**Věc: Vysvětlení Zadávací dokumentace II. v souladu s § 98 zákona č. 134/2016 Sb., o zadávání veřejných zakázek, ve znění pozdějších předpisů (dále jen „ZZVZ“) a prodloužení lhůty pro podání nabídek**

Název veřejné zakázky „**Revitalizace Karlova náměstí, Praha 2, č. akce 999411/2**“

evidenční číslo zakázky uvedené ve Věstníku veřejných zakázek: **Z2019-033549**

**Dotaz č. 4:**

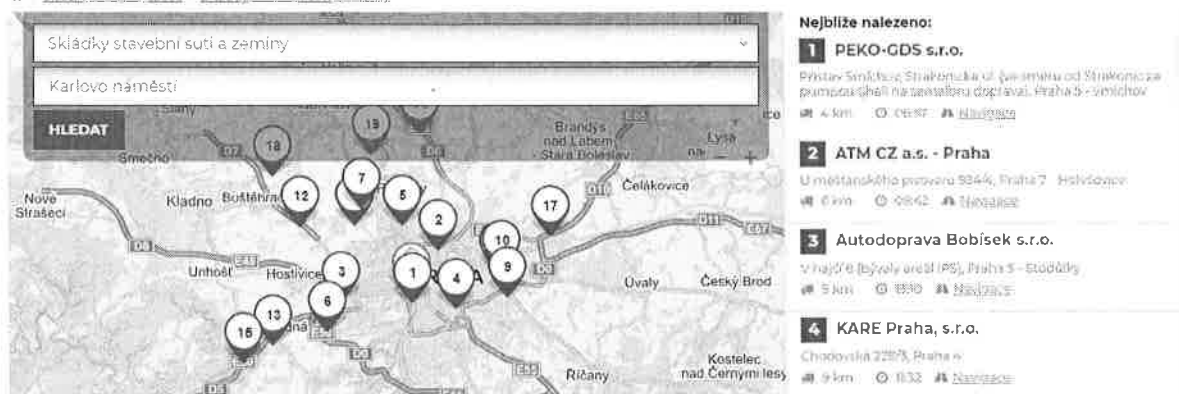
V celém soupisu je uvažován odvoz na skládku do 10 km prosíme i vyjádření, která skládka je uvažovaná.

Dle webu [www.betonserver.cz](http://www.betonserver.cz) je od Karlova Náměstí vzdálena skládka KARE PRAHA v ulici Chodovská 9, 0km. Proto je v rozpočtu uvažovaná skládka do 10km.
